ПАСПОРТ ДОСТУПНОСТИ

**объект: Федеральное государственное образовательное бюджетное учреждение
высшего образования «Финансовый университет при Правительстве
Российской Федерации». Общежитие студентов**

Адрес: г. Москва, ул. Ленинградский пр-т, д. 51, к.2

**АКТ ОБСЛЕДОВАНИЯ
объекта социальной инфраструктуры
К ПАСПОРТУ ДОСТУПНОСТИ ОСИ
№ _____**

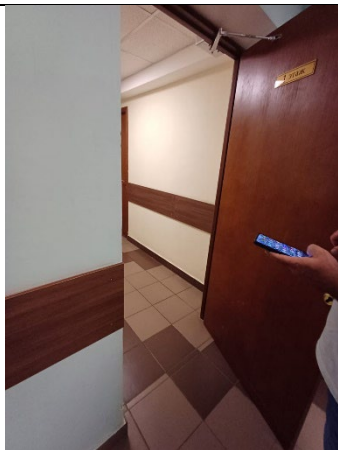
тактильное информирование о назначении помещений , дублированное шрифтом Брайля			 Фото 08	таблички с режимом работы, наименованием объекта и отделения	
Яркая маркировка на прозрачной двери (при нижнем крае прозрачной поверхности 0,85 м и менее)	прямоугольник не менее 0,1 х 0,2 м или круг от 0,1 до 0,2 м	наличие		Не требуется: нижний край прозрачной поверхности расположен на высоте не менее 0,85 м от уровня пола	п. 6.1.6
	высота от 0,9 до 1,0 м и от 1,3 до 1,4 м	высота 1,4 м			
	размещение с двух сторон полотна	да			
Тамбур входа (при наличии)					
Минимальное свободное пространство в тамбуре за вычетом ширины открытой внутрь двери	не менее 1,4 м	0,77 м	 Фото 09	-	п. 6.1.8
Свободное пространство у наружной двери со стороны защелки	не менее 0,3 м	не менее 0,3 м		-	п. 6.1.8
Свободное пространство у внутренней двери со стороны защелки	не менее 0,6 м	не менее 0,6 м		-	п. 6.1.8
Входные двери (внутренние)

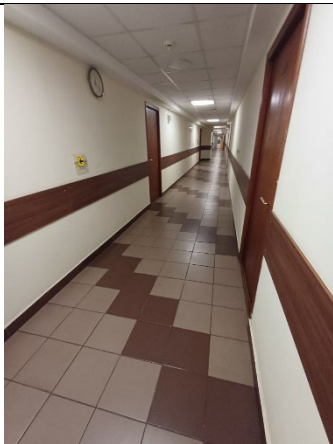
Габариты входной площадки (с пандусом)	не менее 2,2 х 2,2 м	2,38 х 1,87 м		Не требуется из-за стесненных условий	п. 6.1.4
Фото 11					
Входная лестница отсутствует					
Входной пандус (при наличии перепада высот между уровнями тротуара и тамбура)					
Уклон марша	не более 8 % (до 10 % при высоте не более 0,2 м или при сопровождении)	7,8 %		-	п. 5.1.14
Длина каждого марша	не более 15 м (при уклоне от 3 до 4 %), не более 12 м (при уклоне от 4 до 5 %), не более 9 м (при уклоне от 5 до 6 %), не более 6 м	8 м		<p>Переустройство пандуса технически невозможно из-за стесненных условий. Разместить табличку «Только в сопровождении» на стене перед съездом с пандуса (стена здания на входной площадке) на высоте 1,3 м.</p>	п. 5.1.14
Фото 12

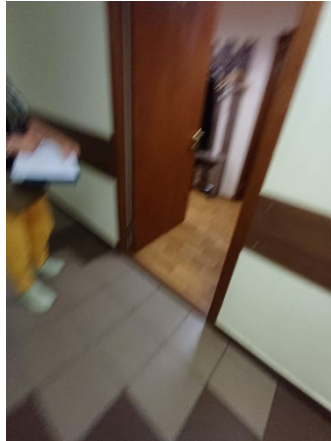
V. МЕСТА ПРОЖИВАНИЯ ИНВАЛИДОВ					
Блок № 153 (для МГН М4)					
Ширина дверного проема	не менее 0,9 м	0,9 м		-	п. 7.1.6
Высота дверного порога	не более 0,014 м	0,025 м		Обеспечить соответствие СП	п.6.2.4

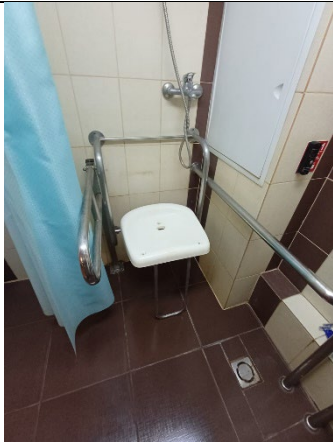
Оборудование душа		Не выдержаны размеры		Обеспечить соответствие ГОСТ	п. 5.5.13 ГОСТ Р 51261-2022
В блоке №154 (для МГН М4)					
Универсальная кабина уборной (с правым или левым расположением унитаза)					
Информация о назначении помещений	наличие	наличие		-	п. 6.5.3
Контрастный цвет указателя	наличие	наличие			п. 6.4.1
Знаки доступности	наличие	отсутствие		не требуется	п. 6.5.1
Ширина дверного проема	не менее 0,9 м	0,9 м		-	п. 6.2.4
Высота дверного порога	не более 0,014 м мм	не более 0,014 м мм		-	п. 6.2.4
Контрастный цвет дверей	наличие	наличие		-	п. 6.4.1
Контрастный цвет дверной ручки	наличие	наличие			п. 6.4.1
